REGIONE LIGURIA

Settore Ecosistema Costiero e Acque

Oggetto: **S1011** - Verifica di assoggettabilità alla VIA per il progetto: "Parco eolico Bric dell'Eremita (27 MW) nei comuni di Cairo Montenotte e Pontinvrea (SV)", costituito da 6 aerogeneratori da 4,5 MW ciascuno e dalle relative opere di connessione.
Proponente: Trynyty Wind Srl
Comunicazione pubblicazione documentazione per procedimento di verifica di assoggettabilità a VIA ex art. 19 comma 3 del D. Lgs. n° 152/2006. Riscontro. *Contributo.*

Figura 1- Rappresentazione integrazioni tavole: 04W.T.48.01-Derivazioni idriche - T 1, 04W.T.48.02-Derivazioni idriche - T 2 e 04W.T.48.03-Derivazioni idriche - T 3

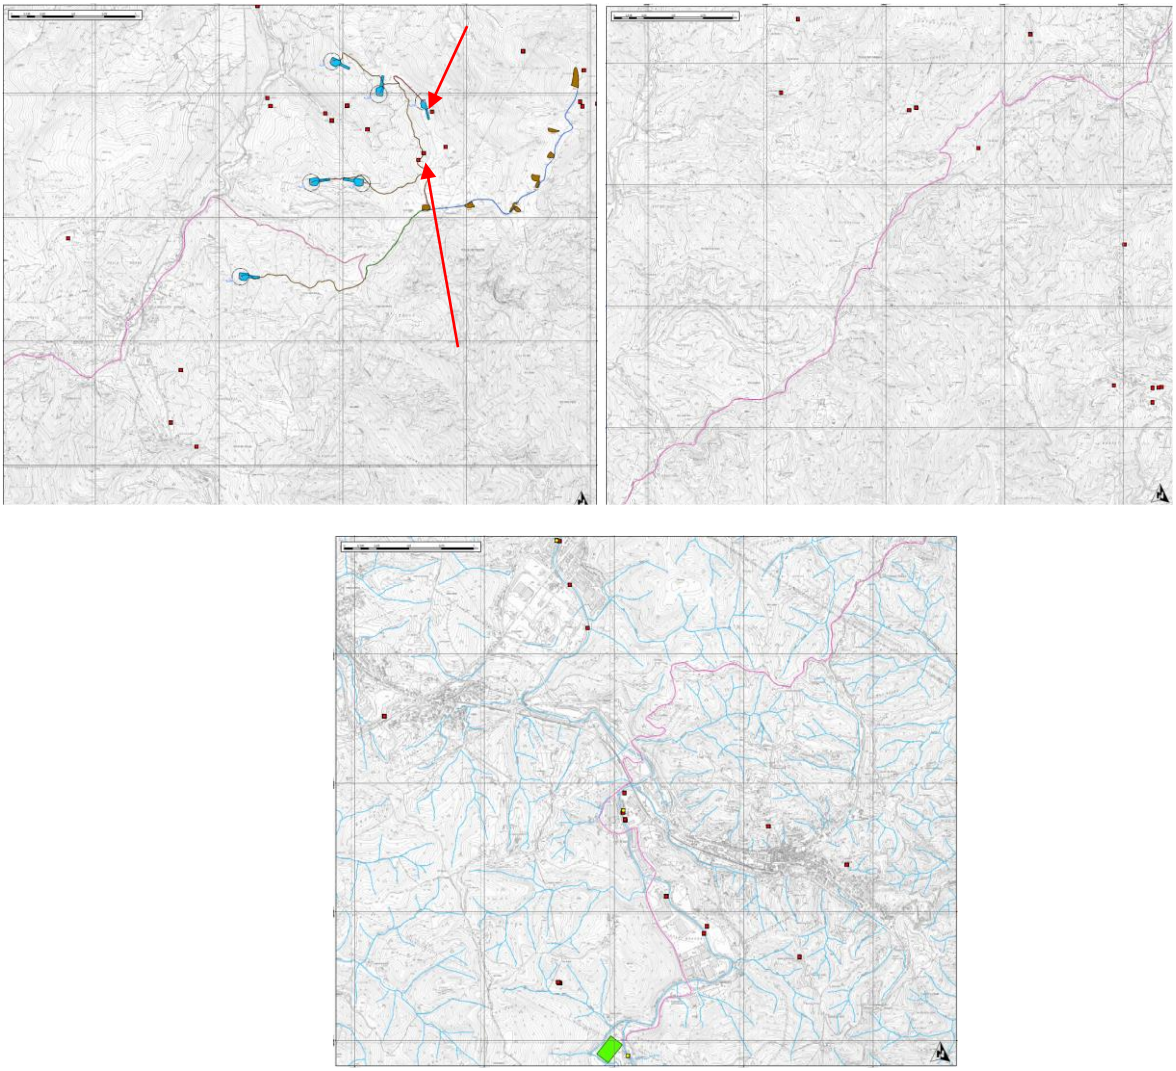
Si rileva che non è stato fornito un riscontro completo a quanto richiesto, poiché la documentazione integrativa trasmessa si limita a tre tavole di inquadramento dell'area di intervento rispetto alle derivazioni idriche evidenziate. Le tavole, di cui si riporta uno stralcio di seguito (documenti: 04W.T.48.01-Derivazioni idriche - T 1, 04W.T.48.02-Derivazioni idriche - T 2 e 04W.T.48.03-Derivazioni idriche - T 3), risultano prive di qualsiasi approfondimento o valutazione in merito a tale inquadramento.

Dalle integrazioni prodotte appare evidente che non è possibile escludere potenziali interferenze, sia tra la piazzola dell'aerogeneratore A03_C e una delle derivazioni idriche evidenziate, sia tra il tracciato della viabilità di collegamento tra gli aerogeneratori A02 e A03_C e altre due sorgenti (indicate con freccia rossa nella figura sottostante).

Alla luce di quanto evidenziato, si ritiene necessario che venga valutata e approfondita, anche in collaborazione con il gestore del segmento acquedottistico, la potenziale interferenza degli aereogeneratori e del tracciato con le derivazioni ad uso potabile presenti in zona, come risulta anche sulla base delle tavole pervenute quale documentazione integrativa.
Si richiede, pertanto, la presentazione di uno specifico documento integrativo che affronti in maniera dettagliata tale aspetto.
